SERVICE INFO – INA 0046

Візуальні відмінності натяжних роликів для VAG

Виробники:	Audi, Seat, Škoda, VW
Моделі:	
Audi:	A3, A4, A6, TT
Seat:	Altea, Cordoba, Ibiza III, Inca, Leon, Toledo III
Škoda:	Fabia, Octavia
VW:	Bora, Caddy, Eos, Golf IV, Golf V, Jetta III, New Beetle, Polo, Passat, Touran
Двигуни:	1.9 TDI, 1.9 SDI 2.0 FSI, 2.0 TFSI

Зображення 1: Покращене покриття поверхні кочення — в якості зразка зображені деталі з артикульним номером 531 0524 30

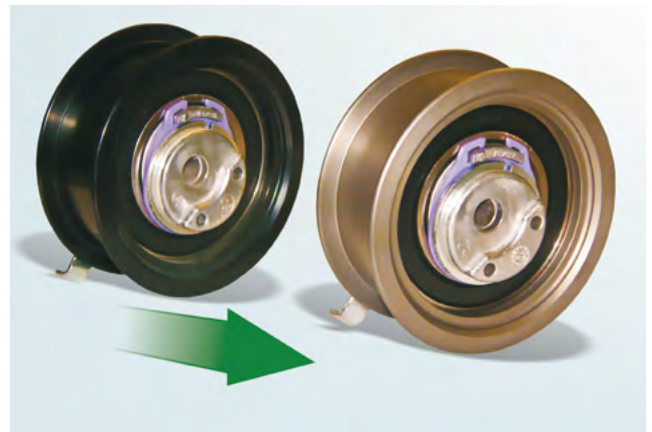
В рамках постійного вдосконалення нашої продукції було змінено покриття поверхні кочення наведеного вище натяжного ролика.

Нова поверхня упорного кільця міцніша за поверхню кочення старої моделі.

Впродовж перехідного періоду можуть поставлятися дві версії роликів. Обидві версії відповідають технічним специфікаціям і можуть застосовуватися без обмежень.
